改善箇所説明図 ②

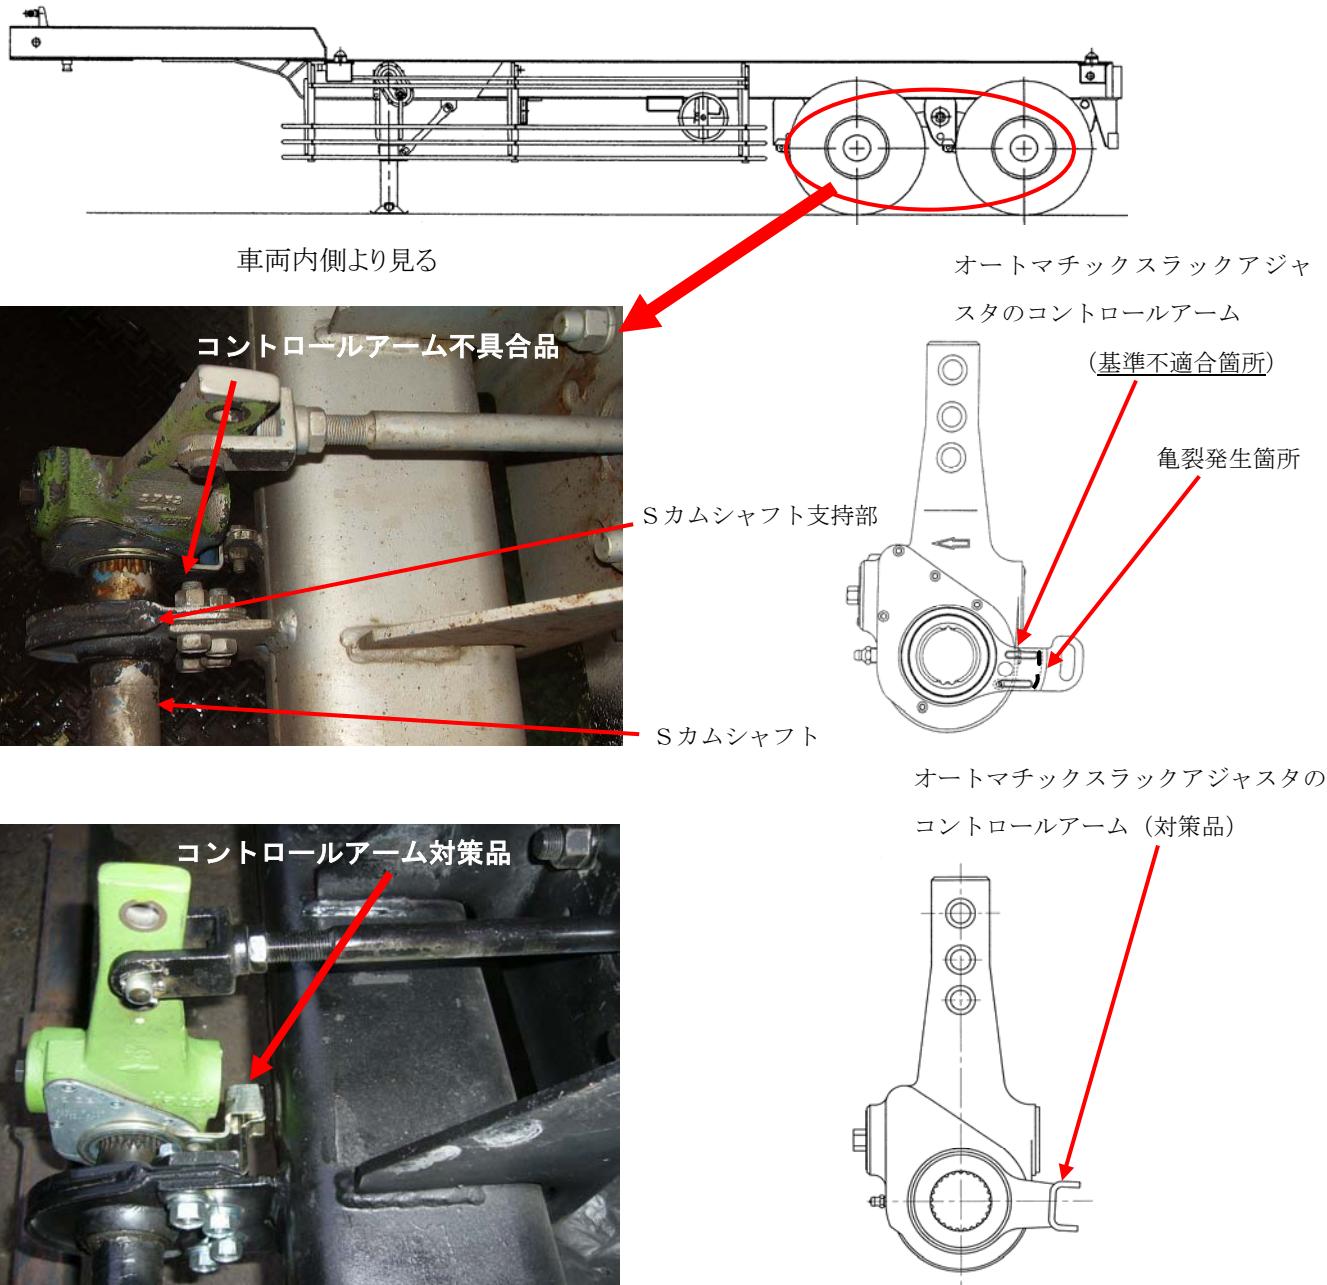
《基準不適合箇所》

オートマチックスラックアジャスタ（主制動装置の回転部分のすき間を自動的に調整する部品）のコントロールアームの固定方法が不適切なため、当該アームに亀裂が発生する場合がある。そのため、そのまま使用を続けると、当該アームが折損し、主制動装置の回転部分のすき間を自動的に調整する機能が失われ、当該車輪の制動力が低下するおそれがある。

《改善内容》

オートマチックスラックアジャスタのコントロールアームを対策品と交換する。
